LORP-SENTARAILLE

PLAN LOCAL D'URBANISME
DEUXIEME REVISION

TROISIEME MODIFICATION SIMPLIFIEE

NOTICE EXPLICATIVE

OAP DE LA ZONE AU DE LAS CRABOS – PROJET DE 3^{ème} MODIFICATION SIMPLIFIEE

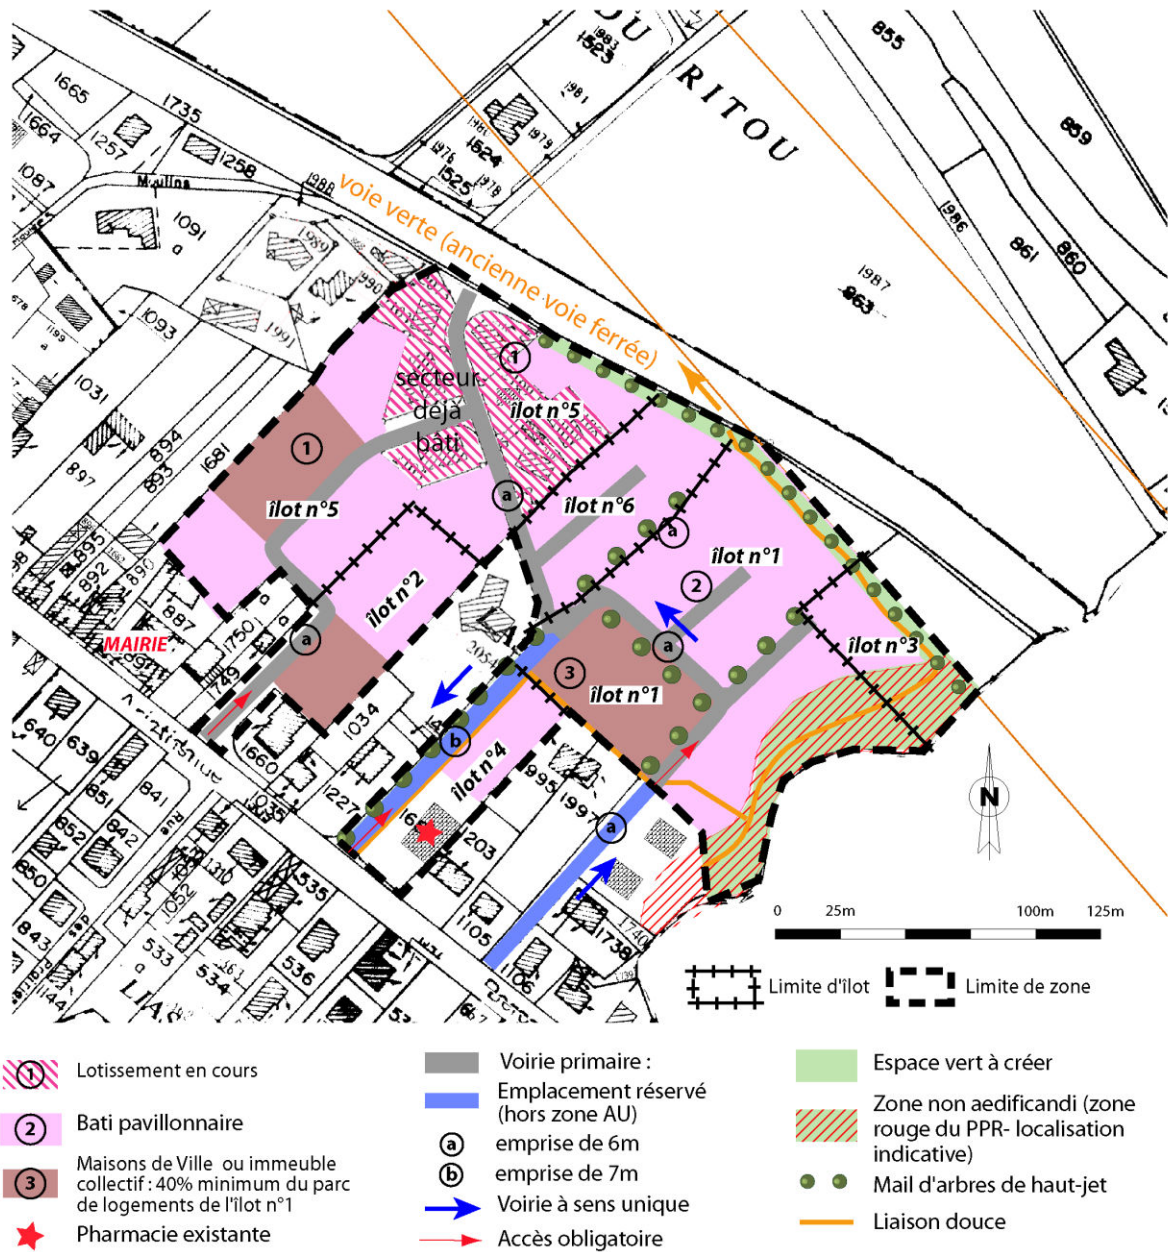
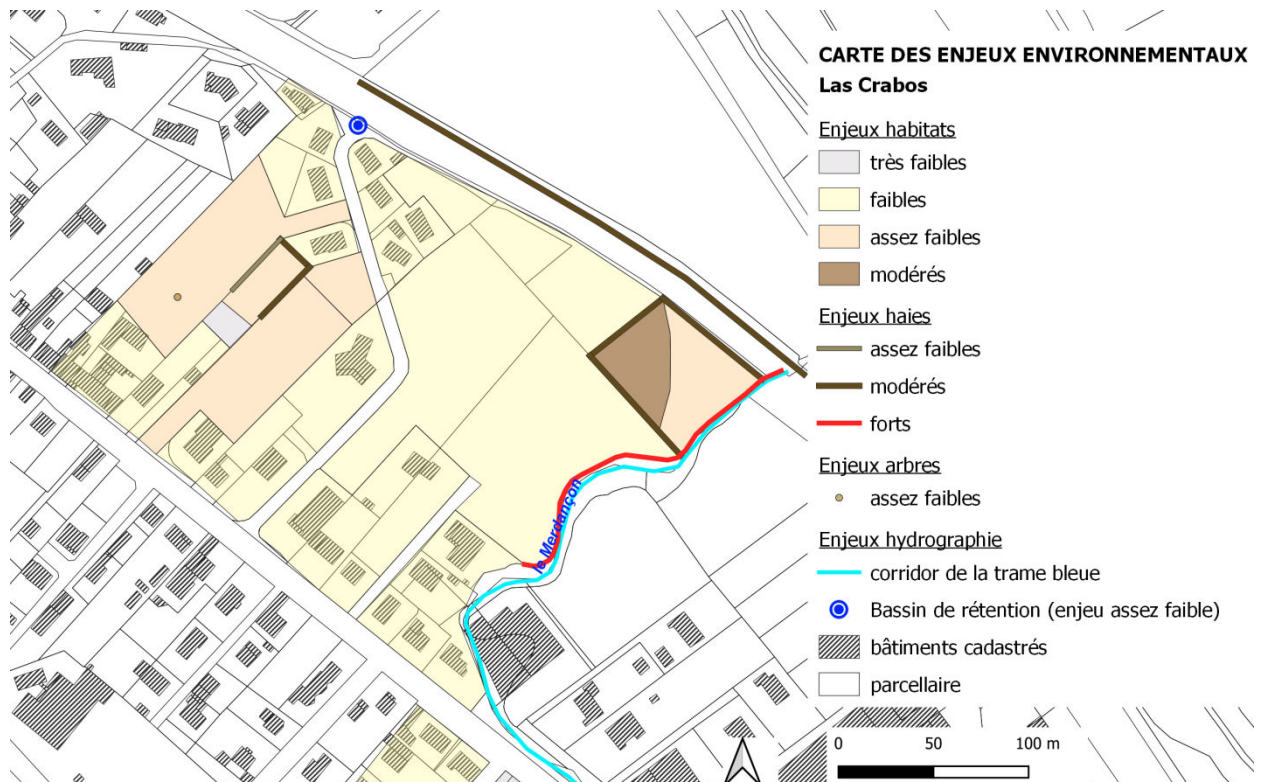
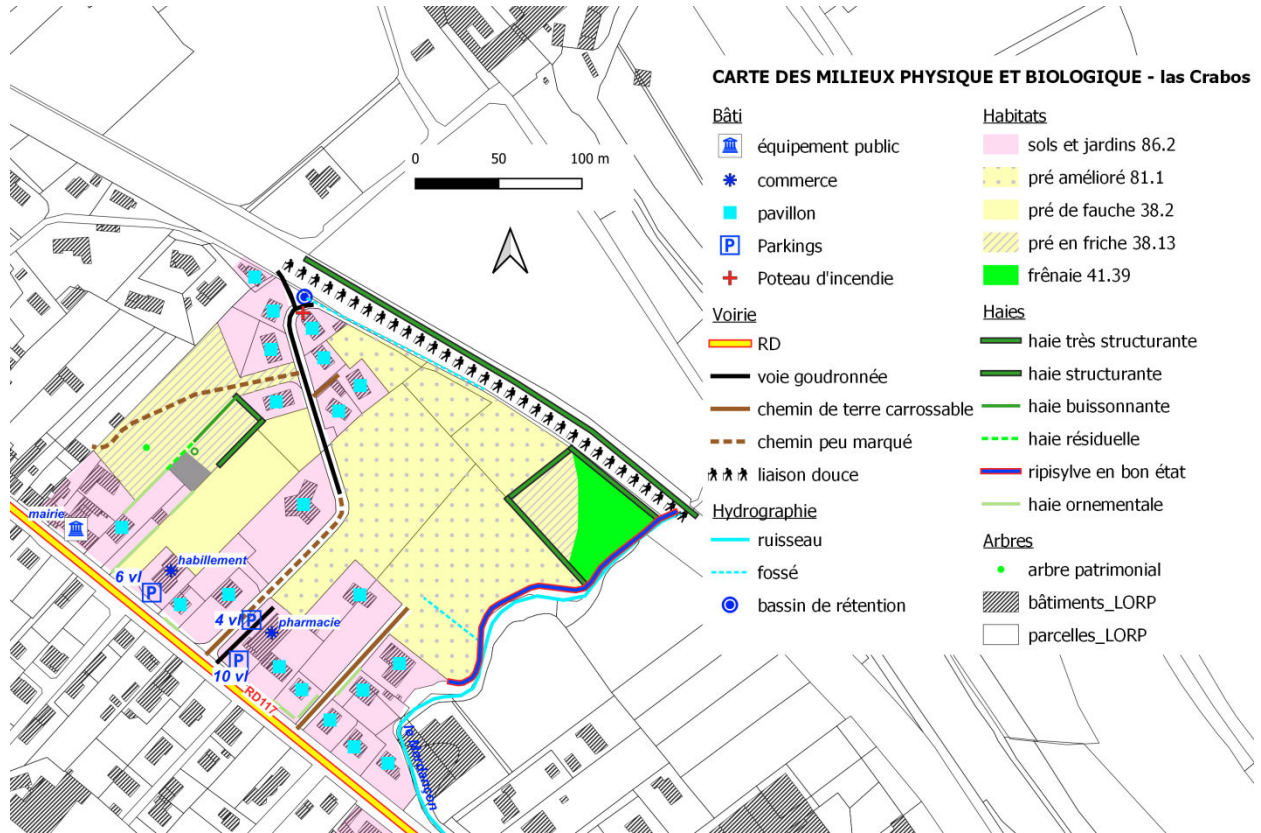
L'OAP de la zone AU1 du Prat de las Crabos est modifiée :

- × Création d'un îlot n°6 au détriment de l'îlot n°1, qui perd ainsi une petite partie de sa surface (-0.4Ha),
- × Modification de l'îlot n°4, en y autorisant l'extension du parking dédié à la pharmacie existante

- Pour autoriser ce projet, l'OAP est modifiée par la création d'un îlot spécifique n°6 de 0.4Ha, qui autorise la création de 5 lots, dont 4 pour le logement, et 1 pour activité artisanale compatible avec la vie du quartier. La densité reste inchangée (5 lots). En conséquence de la création de ce 6^{ème} îlot, l'îlot n°1 est diminué d'autant, ce qui n'en modifie pas sensiblement les attendus initiaux (même nombre de logements incluant les îlots n°1 et 6 ; seule la proportion de maisons de ville ou d'immeubles collectifs est revue à la baisse (4 logements au lieu de 7), au même titre que les logements locatifs sociaux.

- La commune souhaite également modifier l'îlot n°4 en y autorisant l'extension du parking dédié à la pharmacie existante, sans toutefois supprimer le logement qui y était initialement prévu.

EXTRAITS DU PLAN DE ZONAGE ZONE AU1 PRAT DE LAS CRABOS

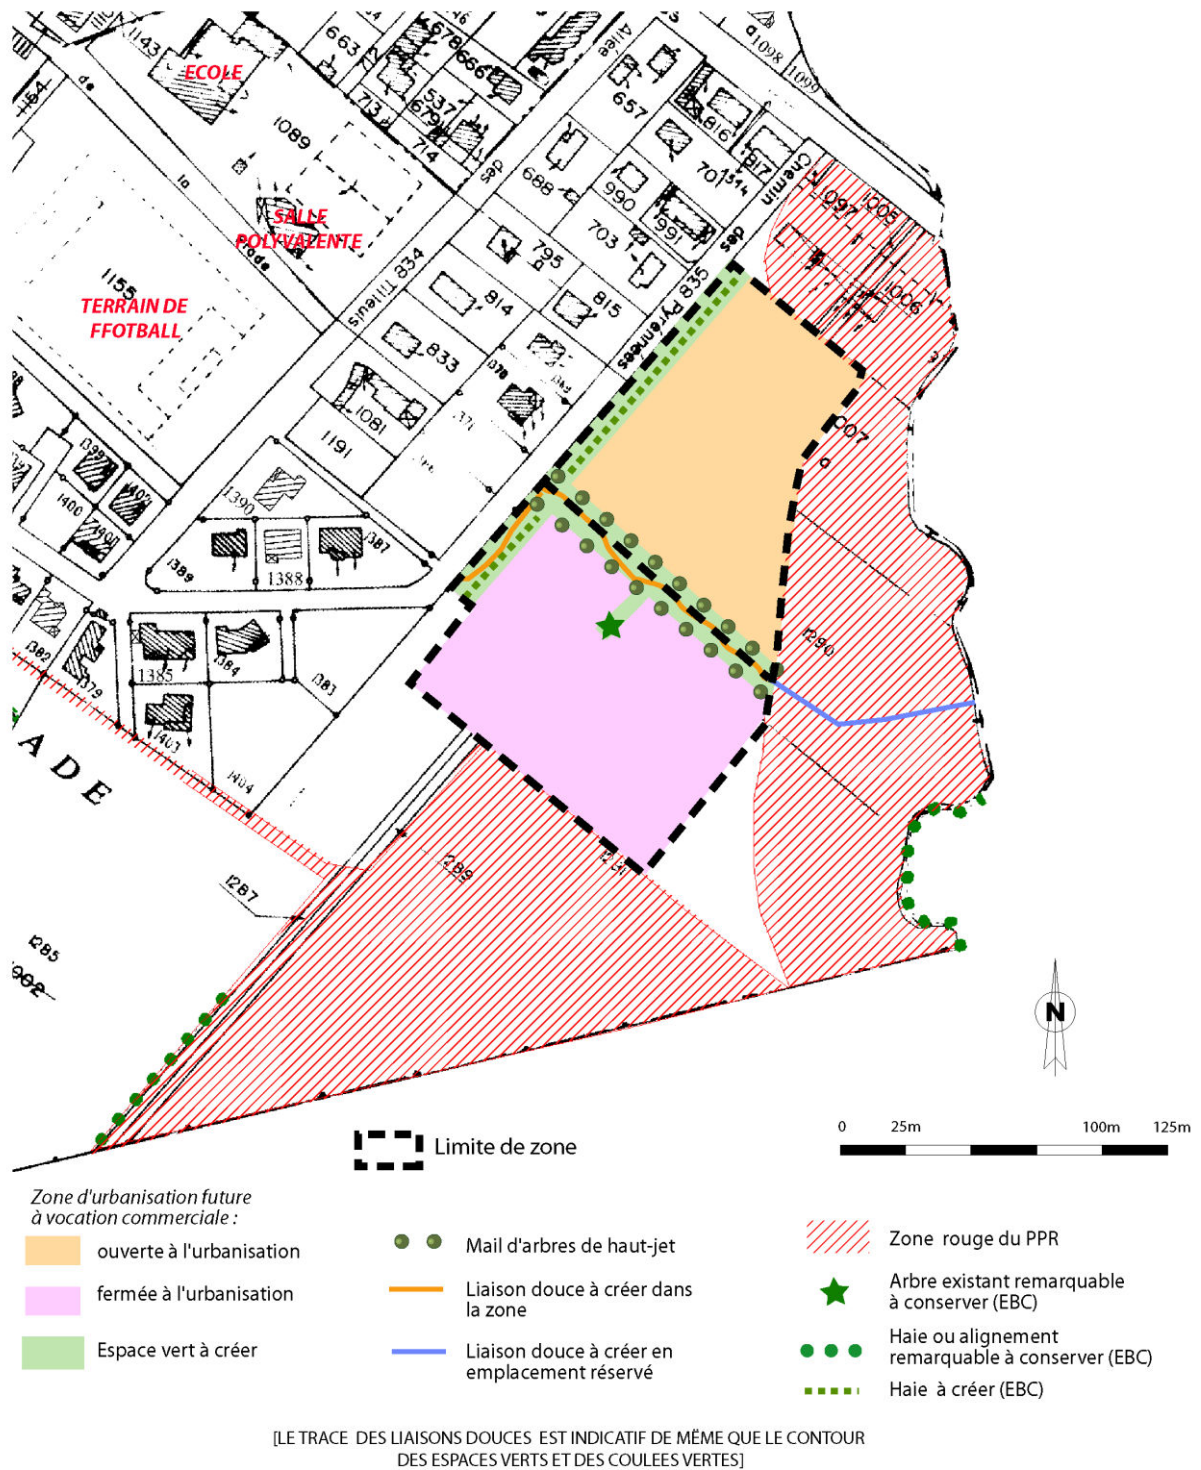
Parallèlement, le plan de zonage sera modifié en ajoutant l'îlot n°6.

OAP DE LA ZONE AUF DE LA PRADE – PROJET DE 3^{ème} MODIFICATION SIMPLIFIEE

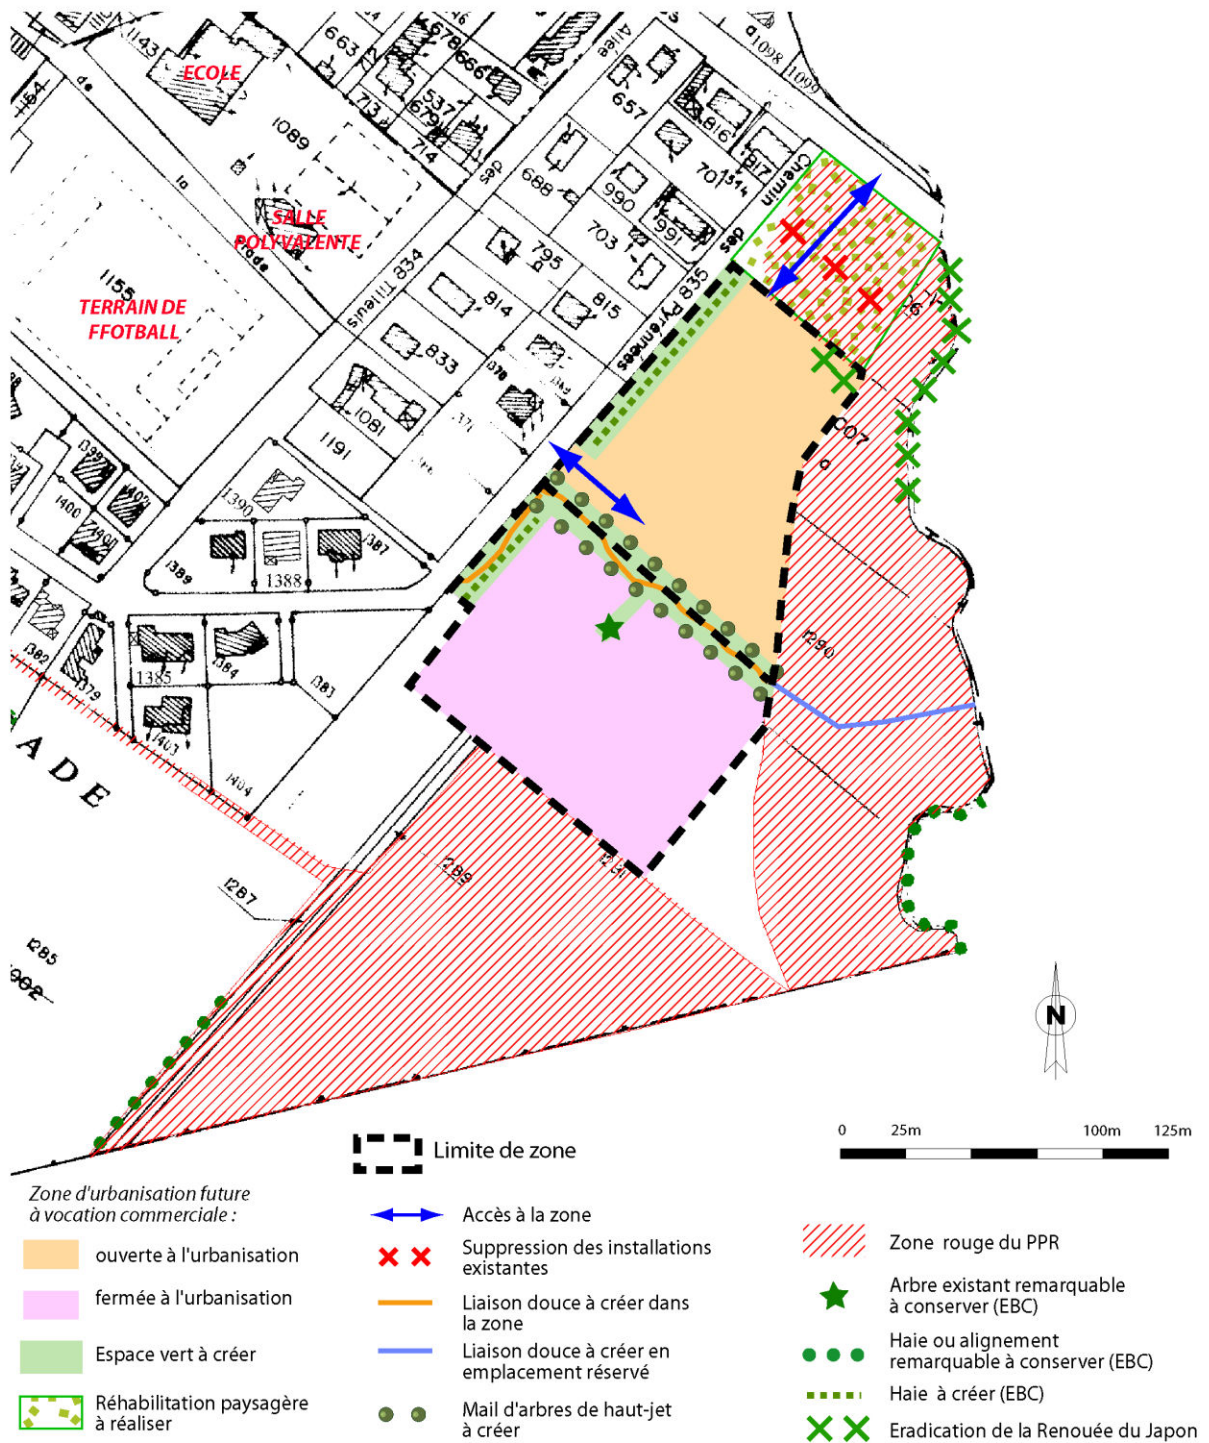
L'OAP de la zone AUFc de la Prade est modifiée en y incluant un petit fragment de la zone UB permettant l'accès à la zone AUFc depuis la RD117 :

EXTRAITS DU PLAN DE ZONAGE HAMEAU DE SENTARAILLE

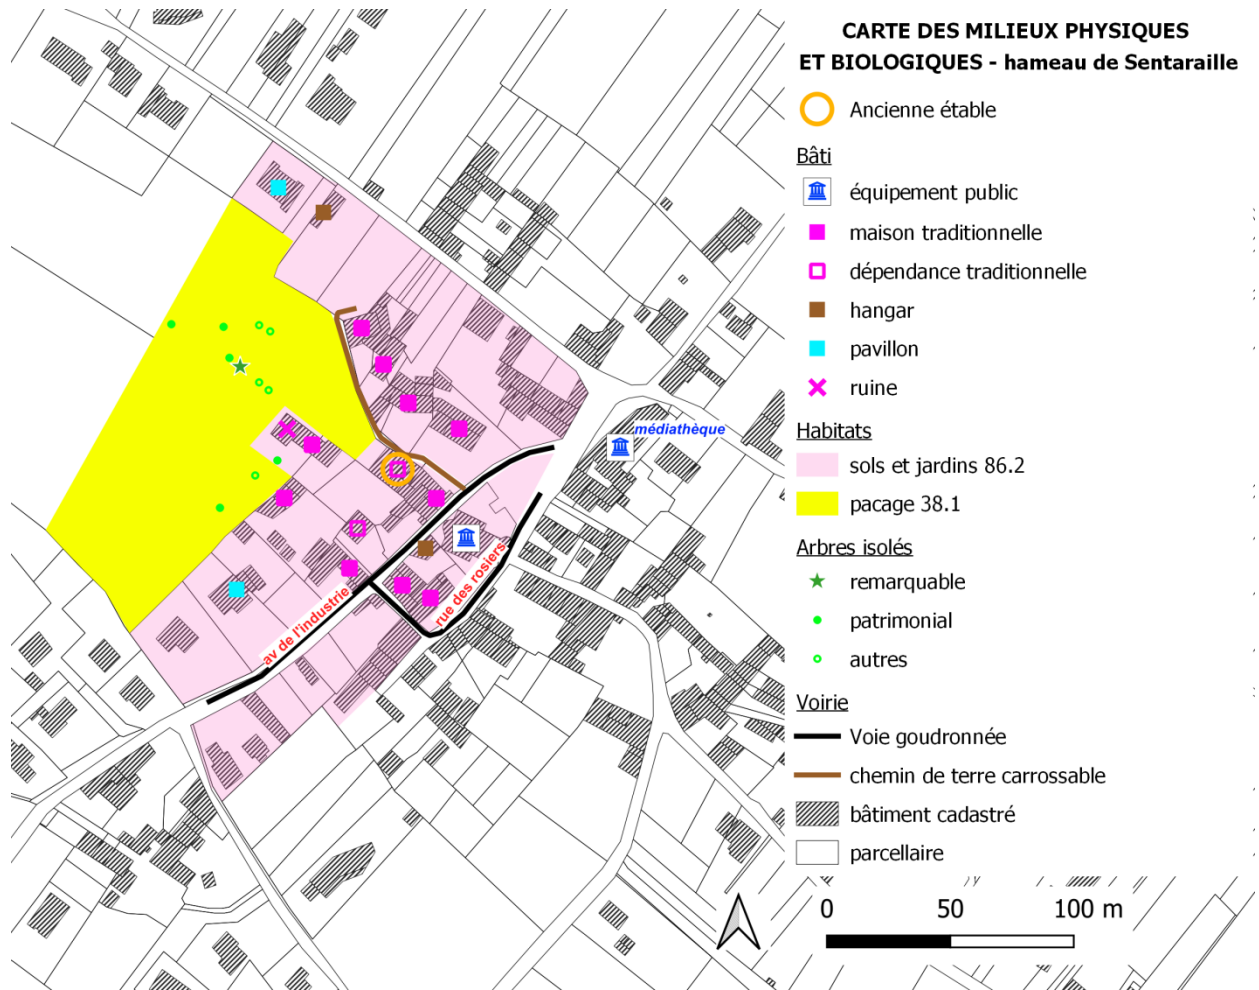
Ce cercle de 50m autour des étables et stabulations en activité, qui figure sur le plan de zonage, en tant qu'élément d'information, est supprimé.

Le secteur UAn correspondant au cercle de l'étable désaffectée située dans le hameau de Sentaraille a été reclassé en zone UA.

Le projet de 3^{ème} modification simplifiée du PLU de Lorp-Sentaraille consiste à supprimer le cercle des 50m, et de reclasser le secteur UAn en secteur UA.
